**Beschlussvorlage
Nummer: 2019/0269**

Az.	61 20 40/Teil-FNP Wind
Bezug-Nr:	
Fachdienst Stadt- und Landschaftsplanung	
Muhle, Katharina

**Sachlicher Teil- Flächennutzungsplan „Windenergie“
Prüfung der während der frühzeitigen Beteiligung der Öffentlichkeit gemäß § 3 Abs. 1 BauGB und der Beteiligung der Behörden und sonstiger Träger öffentlicher Belange gemäß § 4 Abs. 1 und 2 BauGB sowie der öffentlichen Auslegung gemäß § 3 Abs. 2 BauGB und der erneuten öffentlichen Auslegung gemäß § 4a BauGB eingegangenen Stellungnahmen und Feststellungsbeschluss**

Übersichtsplan Sachlicher Teilflächennutzungsplan „Windenergie“:

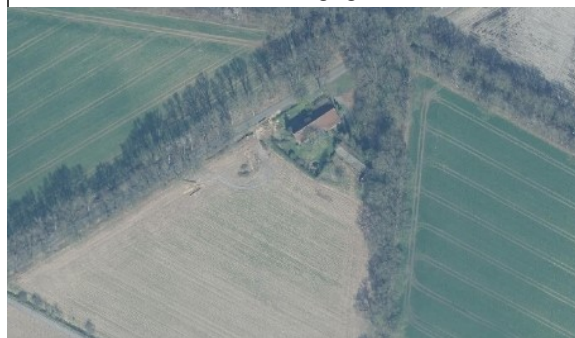
Teilbereich 3: Auf dem Flurstück 135/2, Gemarkung Vechta, Flur 25, Adresse Westmark 3, wurde im Jahr 2017/18 ein weiteres Wohnhaus südwestlich des vorhandenen Wohnhauses errichtet. Somit ist die Abgrenzung der Vorrangfläche noch einmal zu überprüfen.

Das Wohnhaus wird in den Unterlagen neu berücksichtigt. Damit verringert sich der Teilgeltungsbereich Vechtaer Mark zeichnerisch an einer Stelle um rd. 9 m Breite oder insgesamt rd. 4.500 m².

Für den sachlichen Teilflächennutzungsplan und den betroffenen Teilbereich 3 wurde der Abstandsradius detailliert am nächstgelegenen Eckpunkt des Wohngebäudes gesetzt. Damit ergibt sich ein um rd. 9m (oder insgesamt rd. 4.500 m²) verringerter Teilbereich 3.

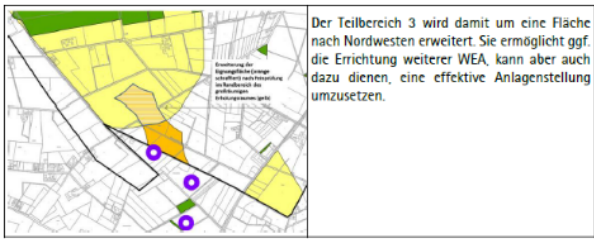
Seite 10, Bestand: Ebenfalls im Süden befindet sich der direkt angrenzende Windpark Krimpenfort der Stadt Lohne mit drei WEA

Es erfolgt eine Aktualisierung der Begründung, der Hinweis wird berücksichtigt.

In die Begründung wird sinngemäß folgender Passus neu eingefügt: „Zudem liegt im Süden des Teilbereiches 3 der Windpark Krimpenfort der Stadt Lohne mit insgesamt 3 WEA.“

ANLAGE 1

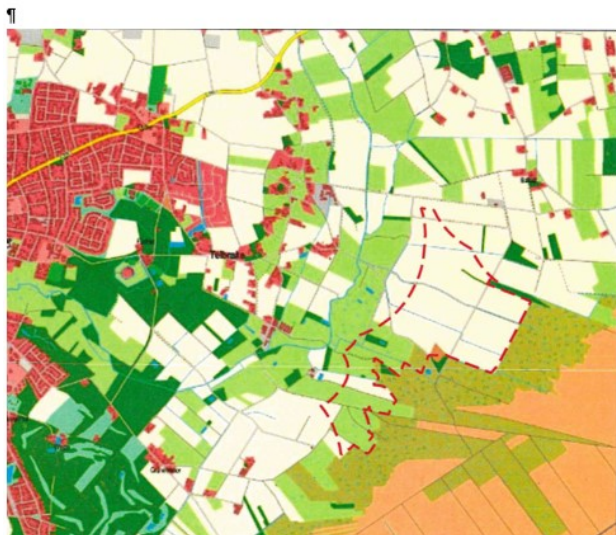
Anlage 1 ersichtliche Fläche als Konzentrationszone für die Windenergienutzung „Telbrake“ im sachlichen Teilflächennutzungsplan -Windenergie darzustellen.

Es existieren keine sachlichen Gründe, dem Flächenvorschlag nicht zu folgen. Vielmehr sprechen überwiegende öffentliche Belange dafür, die Fläche als Konzentrationszone auszuweisen.

„Telbrake“ wird nicht als Konzentrationsfläche für Windenergie vorgesehen.

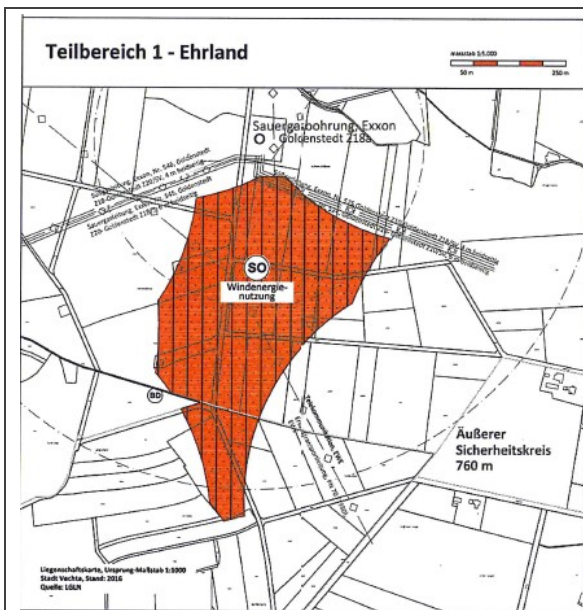
„Die Abgrenzung des Teilbereiches ergibt sich hauptsächlich durch die erforderlichen Abstände (+ 500 m) zu Wohnhäusern im Außenbereich. Westlich liegt eine kleine Fläche mit Baumgruppe, die als Wald ausgenommen wurde. Nach Süden ergibt sich die Begrenzung durch einen Abstand (+ 300 m) zu gewerblichen Bauflächen. Hier sollen entsprechend den Aussagen des Standortkonzeptes Nutzungskonflikte um begrenzte Emissionskontingente vermieden werden.“ Quelle Standortkonzept

Bei dem oben dargestellten TB 1 sind keine Schutzabstände zu Sauer gasleitungen bzw. der Sauer gasbohrung berücksichtigt worden.

Ausschnitt: Planzeichnung in DIN A4-Schnitten-Teil-FNP-Windenergie, Seite 4

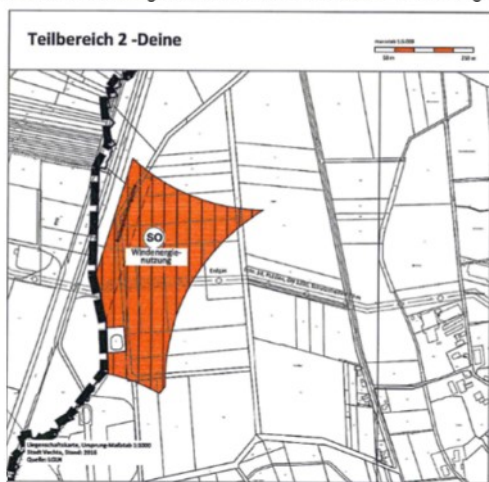
„Die Abgrenzung des Teilbereiches ergibt sich hauptsächlich durch die erforderlichen Abstände (+ 500 m) zu Wohnhäusern im Außenbereich im Bereich Strohe und Deindrup. Westlich liegt eine Waldfläche. Nach Südosten ergibt sich eine kurze Begrenzung durch einen Abstand (+ 750 m) zu gemischten Bauflächen in Deindrup. Nach Westen wurde der Abstand zur Autobahn/Bauverbot (+ 40 m gemäß Windenergieerlass Niedersachsen) berücksichtigt.“
Quelle Begründung zu Standortkonzept

Planungsvariante Innogy SE

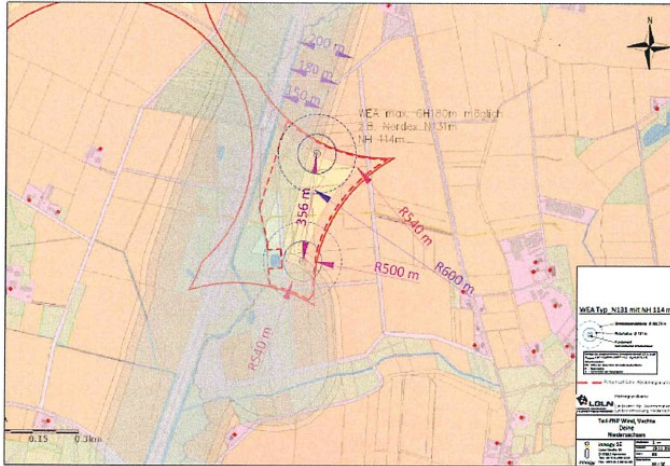
<p>In der folgenden Planungsvariante wird dargestellt, wie sich die Flächengröße von 11 ha in Bezug auf die Gesamthöhe der Windenergieanlage bezogen auf die „optisch bedrängenden Wirkung“ verkleinert. Berechnet man hier den Abstand von einer Gesamthöhe einer Windenergieanlage von 150 m zur Autobahn mit ein, so verringert sich die Fläche auf 6,1 ha.</p> <p>Bei einer Windenergieanlage mit einer Gesamthöhe von 180 m bezogen auf den 3-fachen Abstand von 540 m zur Wohnbebauung (optisch bedrängende Wirkung) verbleibt eine Planungsfläche von 2,6 ha. Einberechnet wurde hier der Abstand von einer Gesamthöhe einer Windenergieanlage von 180 m zur Autobahn.</p> <p>Bei einer Windenergieanlage mit einer Gesamthöhe von 200 m bezogen auf den 3-fachen Abstand von 600 m zur Wohnbebauung (optisch bedrängende Wirkung) verbleibt eine Planungsfläche von 0,1 ha. Einberechnet wurde hier der Abstand von einer Gesamthöhe einer Windenergieanlage von 200 m zur Autobahn.</p> <p>Von der Planungsfläche alleine betrachtet, wären hier maximal 2 Windenergieanlagen mit einer Gesamthöhe von maximal 180 m zu realisieren, (siehe Planungsvariante).</p> <p>Alleine ein Mindestabstand der Gesamthöhe einer Windenergieanlage zur Autobahn verkleinert die Planungsfläche um 50%. Planungen mit einer Windenergieanlage von der Gesamthöhe von ca. 200</p>

m ist hier nicht realistisch.

Legt man jetzt den aktuellen Schlussbericht „Windenergieanlagen in der Nähe von Schutzobjekten, Bestimmung von Mindestabständen“ des DVGW Forschung vom 11.02.2014, REV 1, zugrunde, dann ergeben sich folgende Abstände zu der Straße.

Ausschnitt: Planzeichnung in DIN A4 Schnittenteil FNP Windenergie, Seite 5

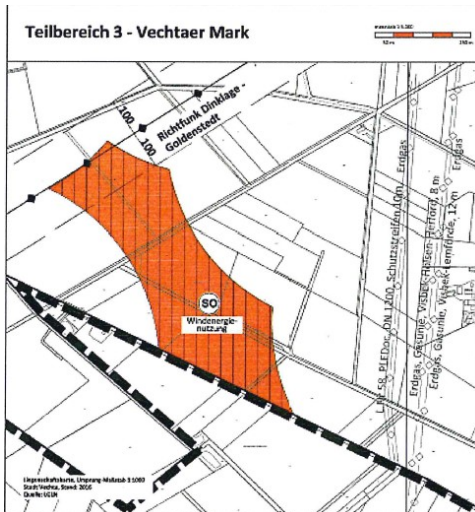
„Die Abgrenzung des Teilbereiches ergibt sich im Nordosten, Osten, Westen und Nordwesten durch die erforderlichen Abstände (+ 500 m) zu Wohnhäusern im Außenbereich. Im Süden ist die Stadtgrenze die Begrenzung.“ Quelle Begründung zu Standortkonzept

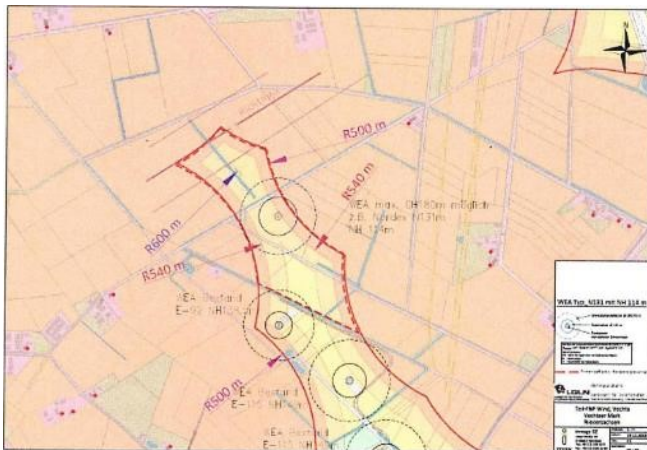
Bezieht man jetzt den Abstandsbedarf der nördlichen Windenergieanlage Enercon E-92 2,3 MW des jetzt bestehenden Windparks Krimpenfort mit ein, so muss hier ein Mindestabstand von ca. 3-fachen Rotorabstand zur nächst geplanten Windenergieanlage im TB 3 — Vechtaer Mark eingehalten werden.

Im nördlich Bereich des Gebietes befindet sich eine Richtfunktrasse. Hier sollte der Rotor der Windenergieanlage die Richtfunkstrecke nicht schneiden.
